7.1 Auditverslag Startnota

ADVIES VAN DE KWALITEITSADVISEUR

Kortrijk, Heraanleg stationsomgeving – startnota

Masterplan vernieuwing stationsomgeving Kortrijk - Projectnota mobiliteit | versie 6 | 187 blz

Figuur 21

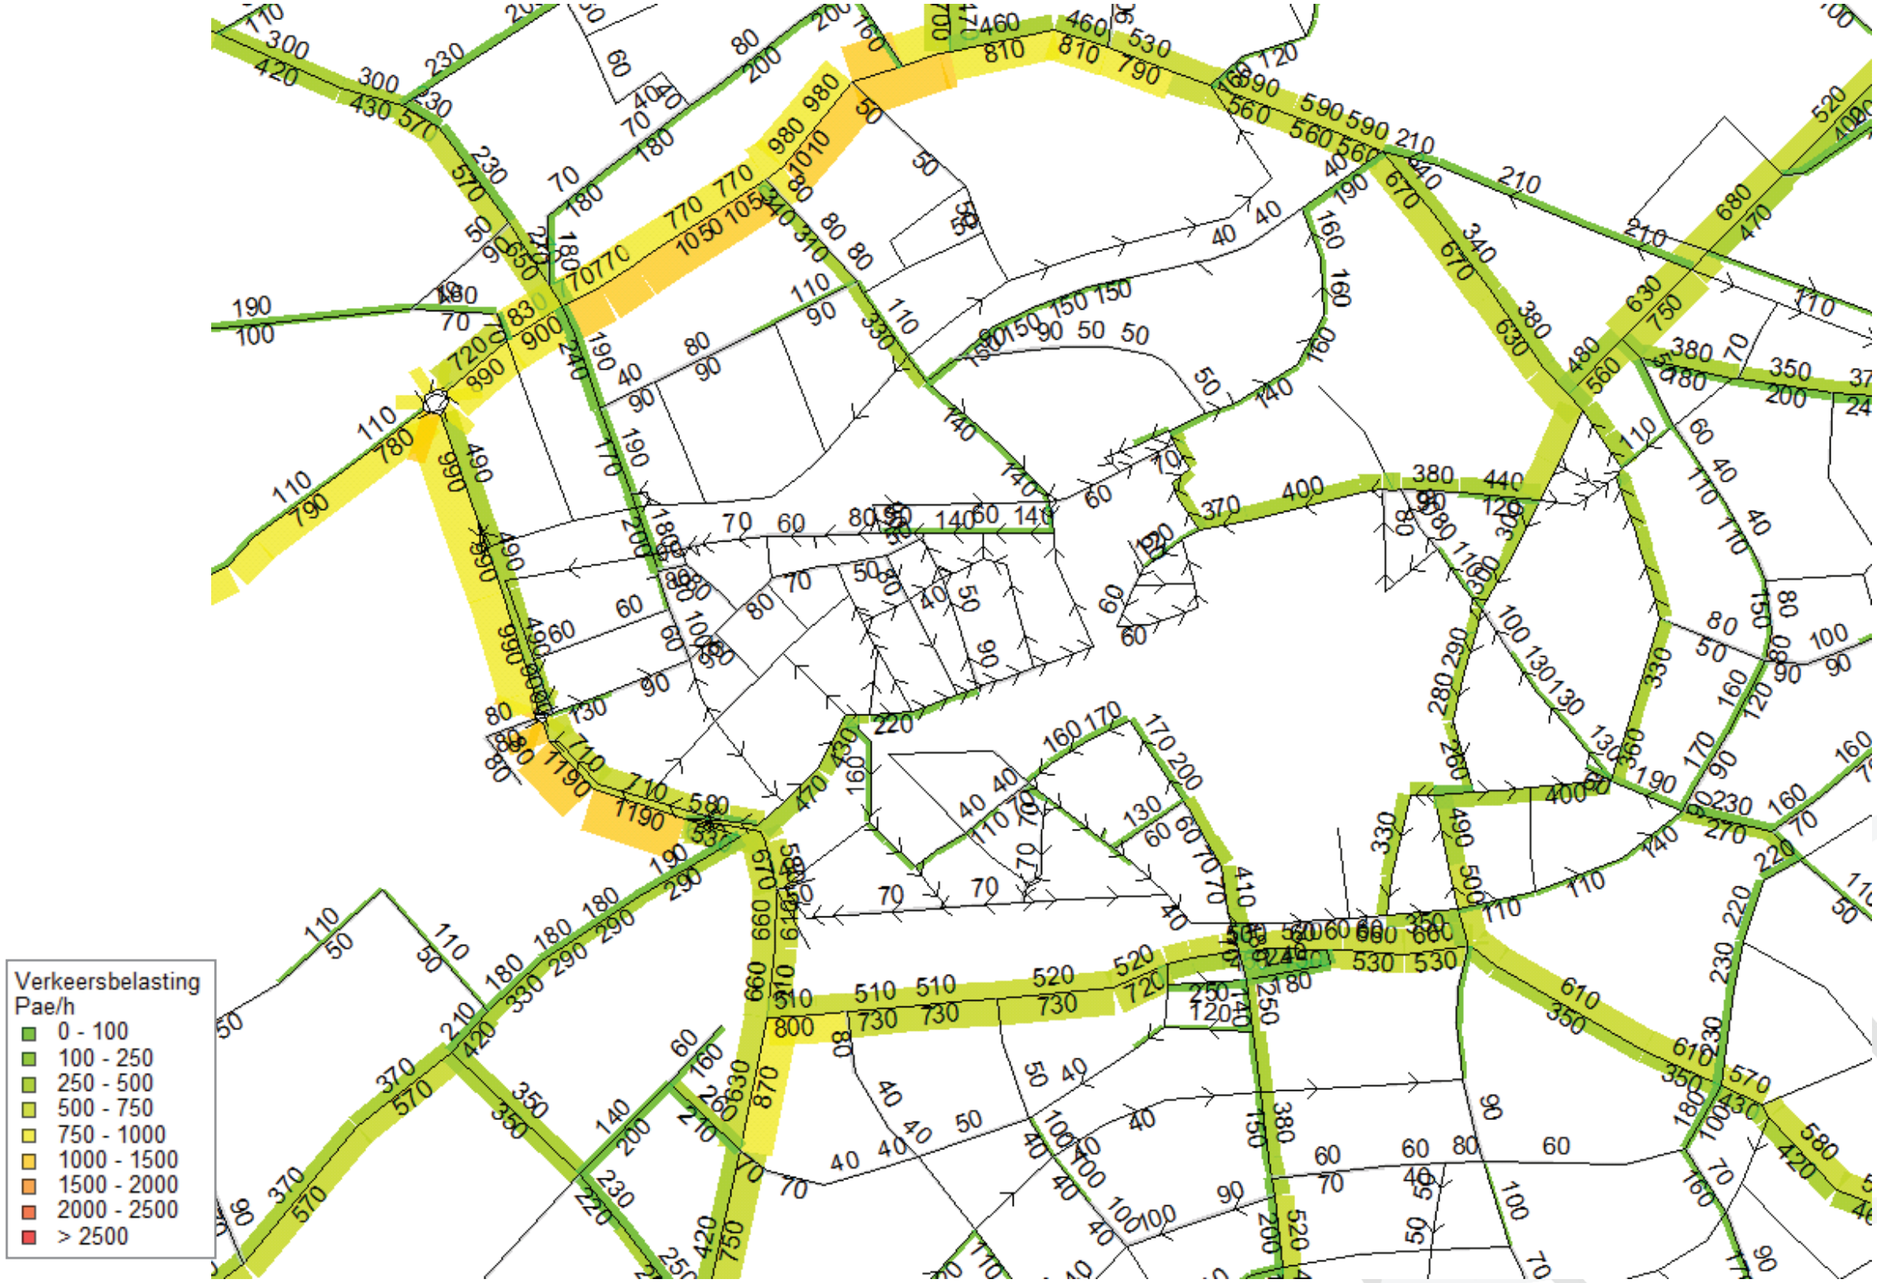
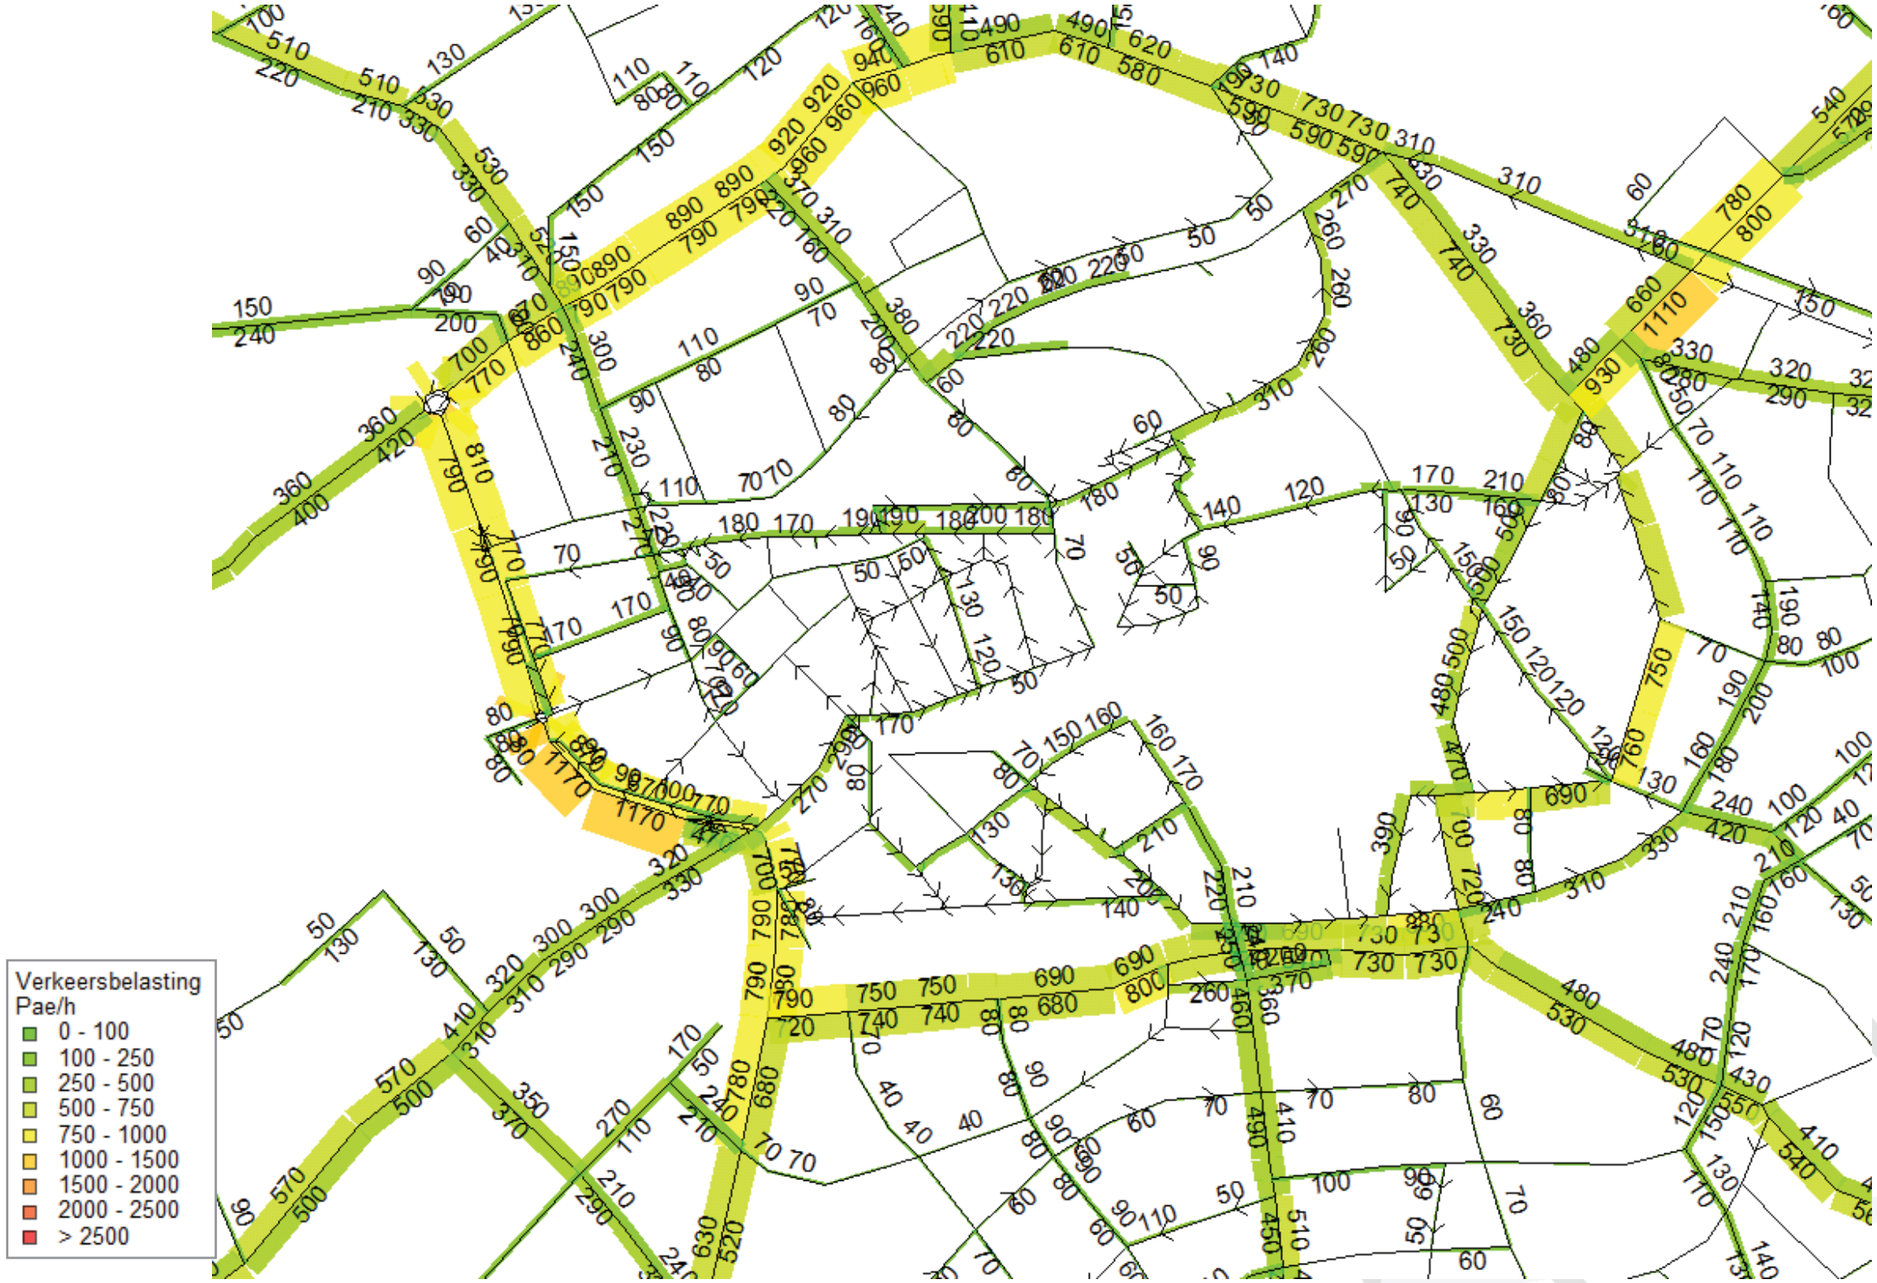
In de Vissim simulatie van het Masterplan ontstaan er problemen op het netwerk tijdens de ochtendspits. Er ontstaat immers een file op de Aalbeeksesteenweg, die terugslaat op de Mgr.de Haernelaan en de B.de Bethunelaan, en na verloop van tijd in de straten ten zuiden van het Panorama-kruispunt.

Wanneer de HB-matrix van de ochtendspits ook in het Masterplan met 10% wordt verminderd, nemen de problemen sterk af. Pas tijdens de laatste 20 minuten van het spitsuur slaat de file op de Aalbeeksesteenweg terug tot voorbij de Mgr. de Haernelaan. De terugslag komt nooit zo ver dat het kruispunt van de Aalbeeksesteenweg met de Condédreef of de rotonde van de M. Vanden Peereboomlaan met de B. de Bethunelaan geblokkeerd geraakt. Na afloop van het spitsuur is de file op de Aalbeeksesteenweg om 9u04 helemaal weggewerkt.

Figuur 1: Panorama-kruispunt in geval 1 met vier takken (links) en geval 2 met drie takken (rechts)

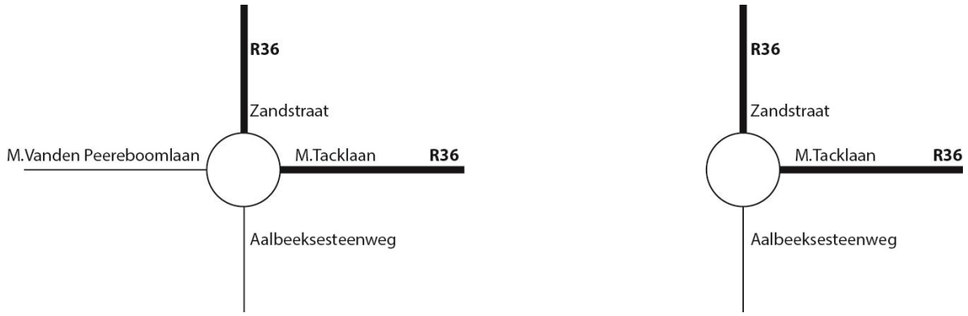
Wanneer het Panorama-kruispunt wordt ingericht als een rotonde met vier armen, wordt er meer verkeer op toegedeeld dan in de situatie met drie armen. Hierdoor ontstaan er tijdens de piekuren sneller files op de M.Tacklaan en de Zandstraat in de richting van het kruispunt. De files op de M.Tacklaan veroorzaken hinder voor de bussen van De Lijn, die op Panorama moeten keren. Doordat ze ook terugslaan tot voorbij de busstrook, lopen ook de naar het station afslaande bussen vertraging op. In de versie met de drie armen slaat de file op de M.Tacklaan niet terug tot voorbij de busstrook, waardoor de bussen naar het station deze strook vlot kunnen bereiken.

Bij het vergelijken van de capaciteiten van de viertaksrotonde en de drietaksrotonde kan men concluderen dat het verkeer op de Zandstraat in de versie met drie armen sneller verwerkt wordt dan in de versie met vier armen. Op de M.Tacklaan wordt het verkeer in beide gevallen ongeveer even snel verwerkt. Bij toenemende intensiteiten, gaat de afwikkeling echter vlotter in de versie met de vier armen. Het vlotter afwikkelen van het verkeer op de Zandstraat in het geval van de drietaksrotonde gaat wel ten koste van de afwikkeling op de Aalbeeksesteenweg. Bij toenemende intensiteiten lopen de wachtrijen hier al snel op, terwijl er in het geval van vier armen pas wachtrijen ontstaan bij zeer hoge intensiteiten.

Een laatste argument voor het Panorama-kruispunt met drie armen in plaats van vier armen is de veiligheid en de leefbaarheid. Door het afsluiten van de M.Vanden Peereboomlaan kunnen fietsers en voetgangers van Noord naar Zuid conflictvrij oversteken. Bovendien wordt de M.Vanden Peereboomlaan autoluwer, wat de kwaliteit en de veiligheid in deze straat ten goede komt. Dit is wel ten koste van de B.de Bethunelaan, die tussen de Weggevoerdenlaan en de Aalbeeksesteenweg meer verkeer te verwerken krijgt.
